Załącznik nr 1 do pisma z dnia 20 maja 2020 r.

**Aneks do dokumentacji w postępowaniu w sprawie wydania decyzji
o środowiskowych uwarunkowaniach dla przedsięwzięcia polegającego na
budowie morskiej farmy wiatrowej pn. MFW Bałtyk III**

Warszawa, maj 2020 r.

Rysunek 1 Obszar zabudowy MFW BIII.

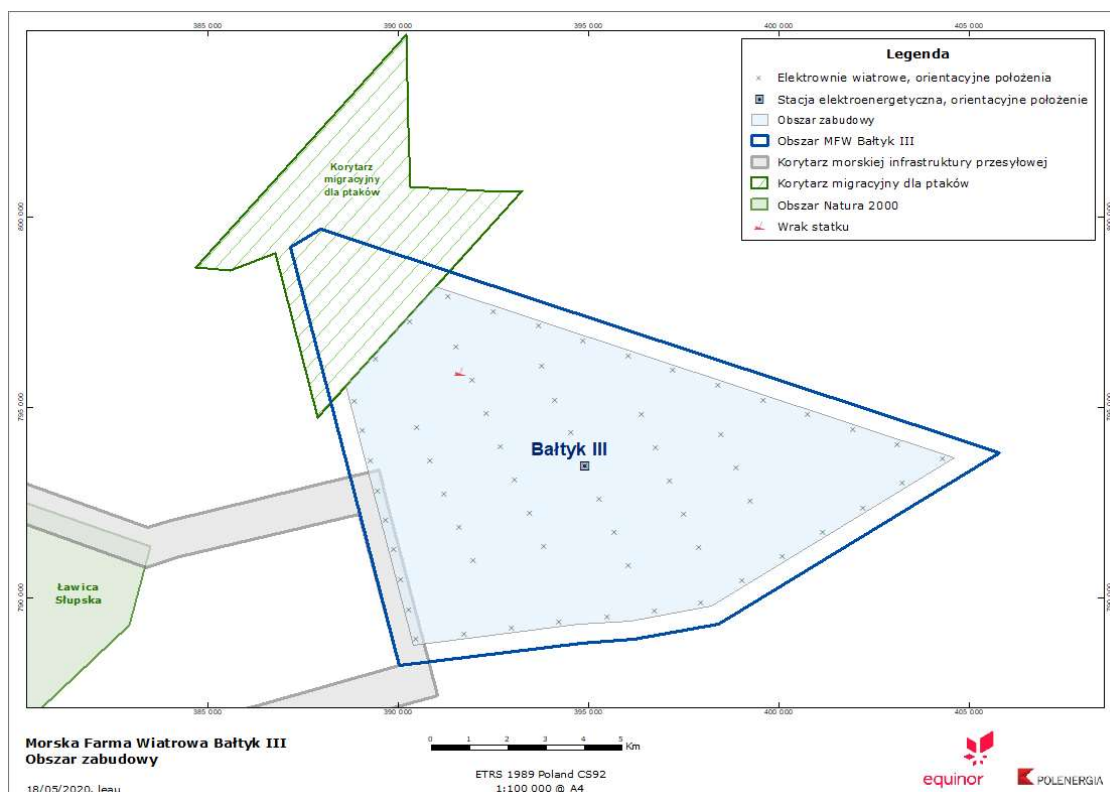
Dodatkowo, niniejszym aneksem dokonuje się korekty wskazanej w Punkcie 4 Rozdziału 1 Tomu II Raportu powierzchni obszaru zabudowy MFW BIII, rozumianego jako obszar wewnątrz którego zostaną zlokalizowane wszystkie elementy Przedsięwzięcia, w przypadku elektrowni wiatrowych wyznaczony zasięgiem rotorów, z ok. 88 km² do ok. 94 km².

Dodatkowo, w wariantcie wybranym do realizacji podjęto decyzję o wyłączeniu z zabudowy elektrowniami wiatrowymi części obszaru MFW BIII, na potrzeby utworzenia drożnego korytarza migracyjnego dla ptaków pomiędzy zgrupowaniami elektrowni wiatrowych, należącymi do projektów zlokalizowanych na północnym i północno-wschodnim stoku Ławicy Słupskiej. W związku z tym ograniczeniu uległ również obszar Przedsięwzięcia, na którym możliwa będzie lokalizacja elektrowni wiatrowych (obszar zabudowy). Obszar zabudowy MFW BIII w wariantcie wybranym do realizacji przedstawia Rysunek 1. Współrzędne geograficzne granic przedmiotowego obszaru zawarte zostały w Tabeli 2.
